## Protokoll **Bürgerbeteiligung Landschaftsentwicklungskonzept Hummelgraben**

Datum: 13. November 2014  
Ort: Zehntscheuer, Zehnthof 1, 70435 Stuttgart  
Uhrzeit: 18:00 - 21:30 Uhr  
Teilnehmer: siehe Teilnehmerliste (Anlage 1)

Abb. 2 Ergebnis Dialog-Insel 1

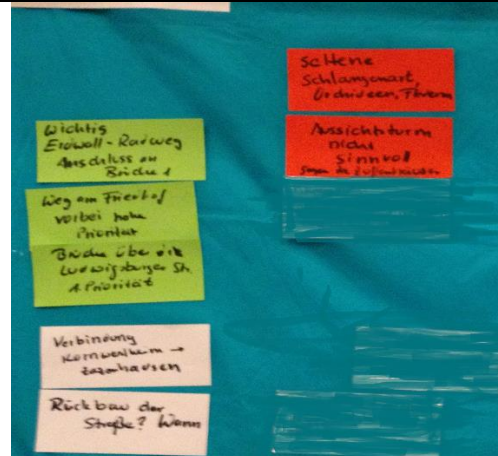
- Die Planung ist sehr gut geworden.
- Der Biotopentwicklung wird, dort wo sie vorgesehen ist, aus Sicht der Landwirtschaft zugestimmt. Fläche 1 (s. Abb. 2) kann als mögliche Erweiterungsfläche für das Biotop dienen.

- Ebenfalls Priorität genießt der Panoramaweg.
- Für den in Abb.2 mit der Ziffer 2 gekennzeichneten Bereich soll für die Radfahrer möglichst ein Überqueren der Senke im Bereich der Böschung unterhalb der Bahnschienen geprüft werden.

- Für den in Abb. 2 mit der Ziffer 3 gekennzeichneten Bereich soll die Verlegung des Radweges an die Ludwigsburger Straße geprüft werden. Zum einen sind so Höhenmeter zu sparen, zum anderen würde der Weg eine größere Sicherheit für Radfahrer darstellen. (In der sich anschließenden Diskussion stellt sich heraus, dass dies wahrscheinlich die Perspektive von Fahrrad fahrenden Berufspendlern ist. Für Freizeitradler würde sich wahrscheinlich doch eine Strecke mit höherem Erlebniswert anbieten). Herr Pfrommer hält den Vorschlag nicht für optimal, wird aber in der Planung berücksichtigen, das Fahrrad- und Fußgängerverkehr sowohl für Freizeitradler als auch für die Berufspendler von großer und wachsender Bedeutung ist. Die Radverkehrsplanung wird auch mit dem städtischen Radverkehrsplaner Herrn Köhnlein abzustimmen sein.)
